基板用製品 BVZ、BVF、BVDF、SVZ7.62HP シリーズ

固定ネジ形状変更のお知らせ

■ 変更内容:

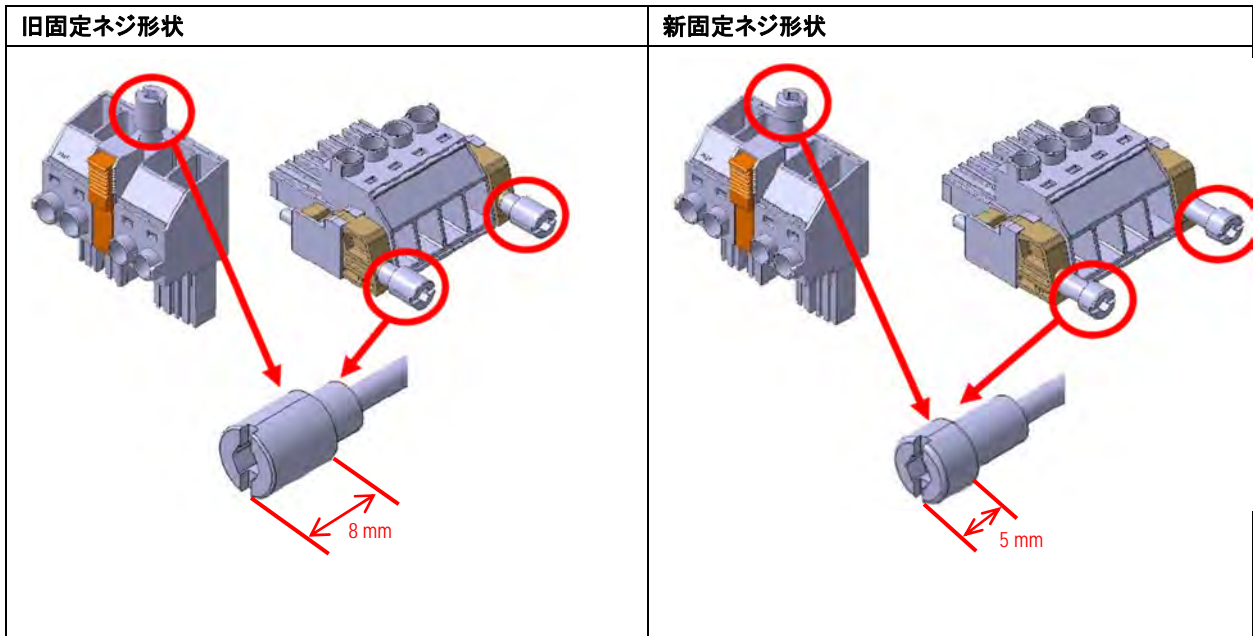
- 固定ネジのつまみ部の長さが 8mm から 5mm に変更
